**SOLICITATION  
AMENDMENT**

<b>Title – Sujet</b> Chariot Élévateur Électrique À Fourche À Double Extension À Conducteur Debout Pour Allées Étroites		<b>Date</b> Le 29 janvier 2015
<b>Solicitation No. – N° de l'invitation</b> 201500306		<b>Amendment No. – N° de la modification</b> 001
<b>Client Reference No. - No. De Référence du Client</b> 201500306		
<b>Solicitation Closes – L'invitation prend fin</b>		
<b>At /à :</b>	2:00 PM	EST (Eastern Standard Time) HNE (heure normale de l'Est)
<b>On / le :</b>	Le 9 février 2015	
<b>F.O.B. – F.A.B</b>	<b>GST – TPS</b>	<b>Duty – Droits</b>
<b>Destination of Goods and Services – Destinations des biens et services</b> See herein — Voir aux présentes		
<b>Instructions</b> See herein — Voir aux présentes		
<b>Address Inquiries to – Adresser toute demande de renseignements à</b> Krista Meloche - Procurement Officer		
<b>Telephone No. – No. de téléphone</b> 613-843-3804		<b>Facsimile No. – No. de télécopieur</b> 613-825-0082

La présente modification vise à :

Figure 4,1

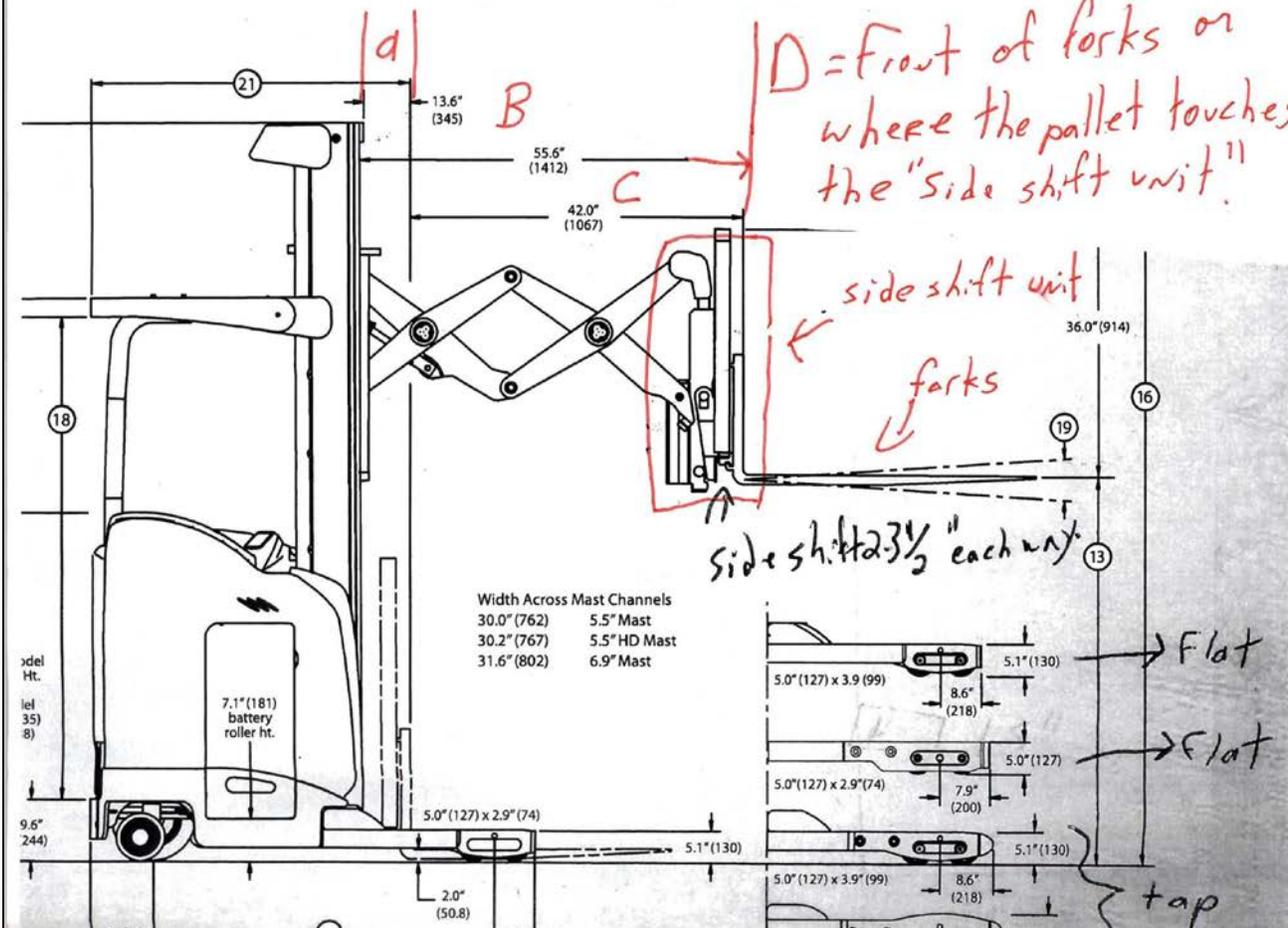
S'il vous plaît clarifier la demande de 72 pouces lorsqu'elle est entièrement déployée? S'il vous plaît clarifier cette dimension? De quel point à quel point du camion exige cette dimension? S'il vous plaît fournir la profondeur pour atteindre la deuxième palette?

Answer 4: GRC ont besoin pour réaliser dans le double crémaillère, de choisir la palette. Nous voulons que le logement de déplacement latéral hydraulique de mouvement se étendre au moins 55 pouces afin que nous puissions atteindre dans la deuxième crémaillère. Exemple palette ramasser en 2ème rayonnage, une fois soulevé les chariots élévateurs hydrauliques doivent avoir la capacité de se rétracter 55 pouces ou plus.

Se référer à la figure 4.1 ci-dessous:

Nous sommes intéressés par 55 pouces distance étendue totale.

Ce moyen (A) la zone des parties d'extension prendre jusqu'à quand entièrement rétractée, compte pour 13,6 pouces du 55 pouces au total. Le mouvement réel est d'environ 42 pouces (C) pour le total de 55,6 pouces (B).

La distance totale étendue se termine à l'avant de la fourche (D).

La distance finale pour l'extension complète doit être de 55 pouces ou plus. Ce est à partir complètement rétractée (A) entièrement déployée (D).
